■自動ステージ センサ仕様変更内容

■自動ステージ モータ仕様変更内容(3)

■自動ステージ モータ仕様変更内容(1)

■自動ステージ モータ仕様変更内容(2)

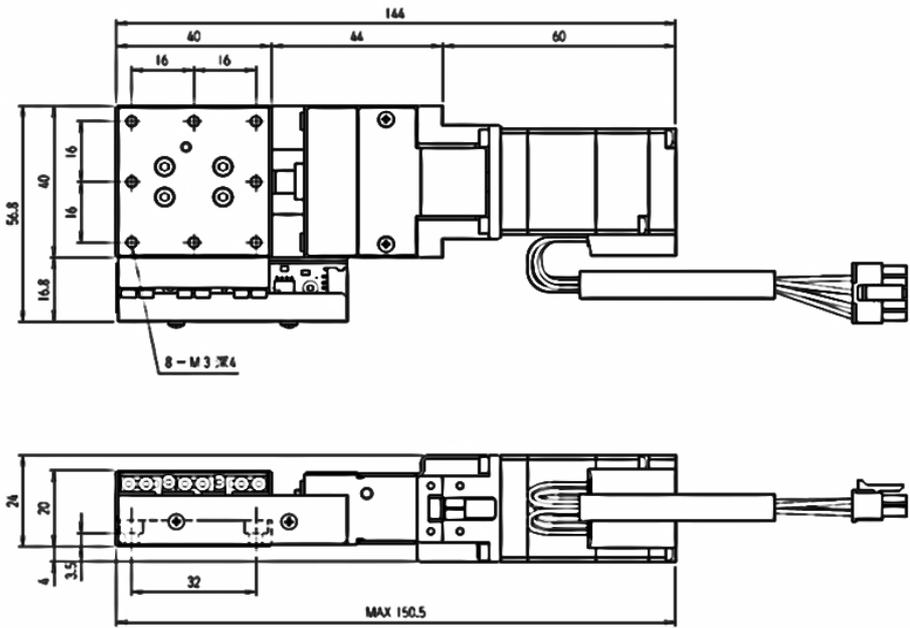
変更前	変更後
対象 シリーズ名	リニアボール ガイド	[XMSG シリーズ] XMSG / XYMSG / ZMSG / XYZMSG …モータオプションMのみ適用	
		[XCVL シリーズ] XCVL (C) / XYCVL(C) / ZCVL(C) / XYZCVL(C) … 全モータ	
	ゴニオステージ	[GMPG シリーズ] GMPG / GMPWG … 全モータ	
		[GMPBG シリーズ] GMPBG / GMPBWG … 全モータ	
	クロスローラー ガイド	[XMPG シリーズ] XMPG / XYMPG / ZMPG … 全モータ	
[XMPTG シリーズ] XMPTG / XYMPTG / ZMPTG … 全モータ			
回転ステージ	RMBG / RMWG … 全モータ		
メーカー	パナソニックデバイスSUNX株式会社		
センサタイプ	超小型タイプ	超小型・ケーブル式	
型式	NPN出力	PM-□24	PM-□25
検出距離	5mm(固定)	6mm(固定)	
最小検出物体	0.8×1.8mm不透明体	0.8×1.2mm不透明体	
繰り出し精度	0.03mm以下	0.01mm以下	
制御出力		NPNTランジスタ・オープンコレクタ出力 DC30V以下 50mA以下 残留電圧0.7V以下(負荷電流50mA時) 残留電圧0.4V以下(負荷電流16mA時)	NPNTランジスタ・オープンコレクタ出力 DC30V以下 50mA以下 残留電圧 <b>2V</b> 以下(負荷電流50mA時) 残留電圧 <b>1V</b> 以下(負荷電流16mA時)
	規格保護	—	<b>装備</b>
応答時間	入光時: 20 μs以下、遮光時: 100 μs以下 (応答周波数1kHz以上)	入光時: 20 μs以下、遮光時: <b>80 μs</b> 以下 ( <b>最大応答周波数3kHz以上</b> )	
動作表示灯	朱色LED(入光時点灯)	<b>橙色LED(入光時点灯)</b>	
汚損度	—	<b>3</b>	
耐環境 性	保護構造	—	<b>IP64(IEC)</b>
	使用周囲湿度	35~85%RH,保存時: 35~85%RH	<b>5~85%RH,保存時: 5~95%RH</b>

絶縁抵抗	DC250Vメガにて50MΩ以上 充電部一括・ケース保存	<b>DC250Vメガにて20MΩ以上 充電部一括・ケース保存</b>
投光素子	赤外LED (発光ピーク波長: 940nm、非変調式)	赤外LED (発光ピーク波長: <b>855nm</b> 、非変調式)	
ケーブル	0.09mm <sup>2</sup> 4芯キャブタイヤケーブル1m付 (PM-□24-Rは0.1mm <sup>2</sup> 4芯耐屈曲性・ 耐油・耐熱キャブタイヤケーブル1m付)	<b>0.09mm<sup>2</sup> 4芯 キャブタイヤケーブル PVC1m付</b>	
質量	本体質量: 約10g	本体質量: 約10g、 <b>梱包質量: 約15g</b>
